Intervento di Sbancamento Nr 1 Localita' Casa Lovetto 46 Borgotaro

PROGETTO ARPAE "PARCO EOLICO MONTE CROCE DI FERRO" IN LOCALITÀ MONTE CROCE DI FERRO NEL COMUNE DI BORGO VAL DI TARO (PR) PRESENTATO DA BORGOTARO WIND S.R.L.

Oggetto: Osservazione Su Intervento di sbancamento nr 1 relativo al Progetto di realizzazione di impianto eolico denominato "Parco Eolico Monte Croce di Ferro", nel comune di Borgo Val di Taro (PR), proposto da Borgotaro Wind Srl.

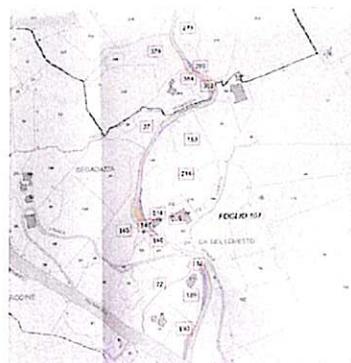
- Mancano i corretti punti di visione dell'abitazione sita proprio in quel tratto, non sono stati precisati i tipi di allargamento in quel punto, per garantire la sicurezza delle persone in quell'abitazione, e gli accessi all'abitazione e al garage coperto sito sul lato dell'abitazione, nonché alle modifiche delle recinzioni dell'abitazione e per animale domestico presente;
- Dalla documentazione presente a sito sono inserite le seguenti foto /punto di visione passando da un 310 a 311, non inserendo il tratto di circa 500 mt dove è presente abitazione.

Punto di visione n°310

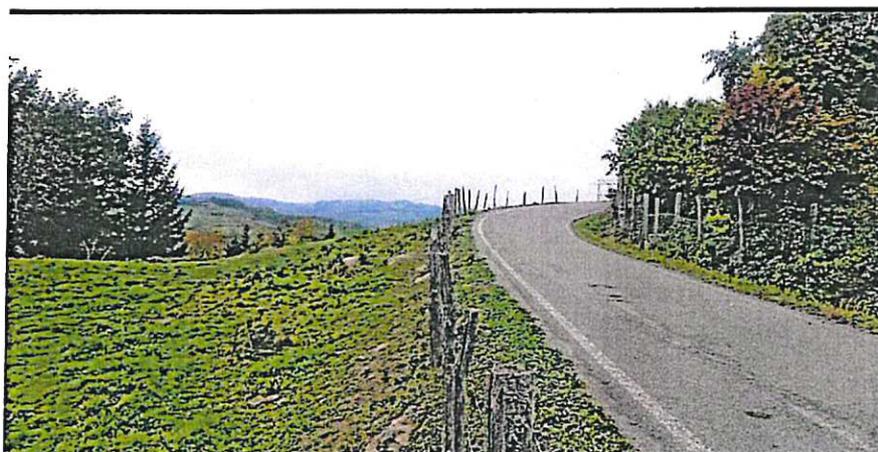
Punti di ripresa insufficiente, situata fra il vs pdr 310 e 311 , è sita un'abitazione che vi riporto nell'immagine sotto, in parte di proprieta' del sottoscritto

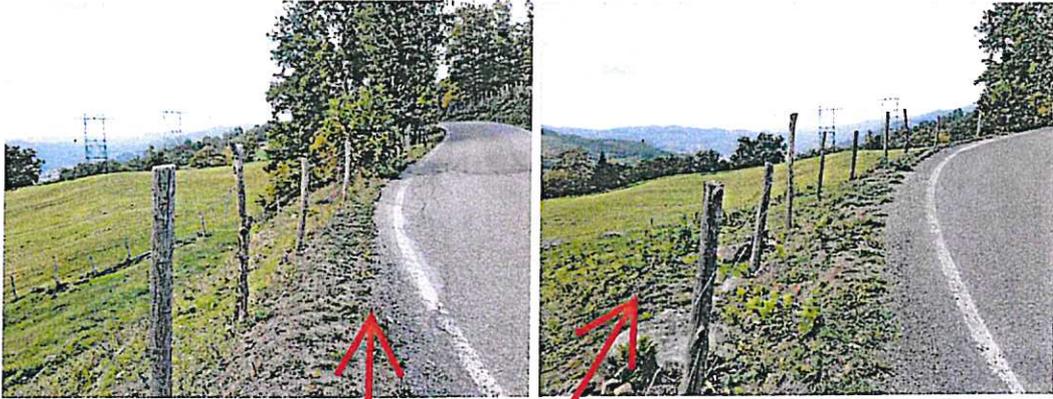
Per farvi presente e richiedervi cortesemente di garantirci che l'accesso all'abitazione con i nostri mezzi non verra' interdetto con restringimenti verso monte e ovvero verso l'abitazione che impedirebbero il corretto accesso, e che venga mantenuta l'attuale distanza di sicurezza presente fra l'abitazione e la strada o eventuale allargamento che potrebbe avvenire causa cantiere, mettendo a rischio sia abitazione e residenti nonche gli accessi.

In accordi con Riccoboni, che ci ha informati sul tipo di restringimento, lo stesso dovrebbe avvenire verosimilmente cosi' (si veda immagine sotto) sacrificando parte del giardino ma che non ci causerebbe troppi disagi.
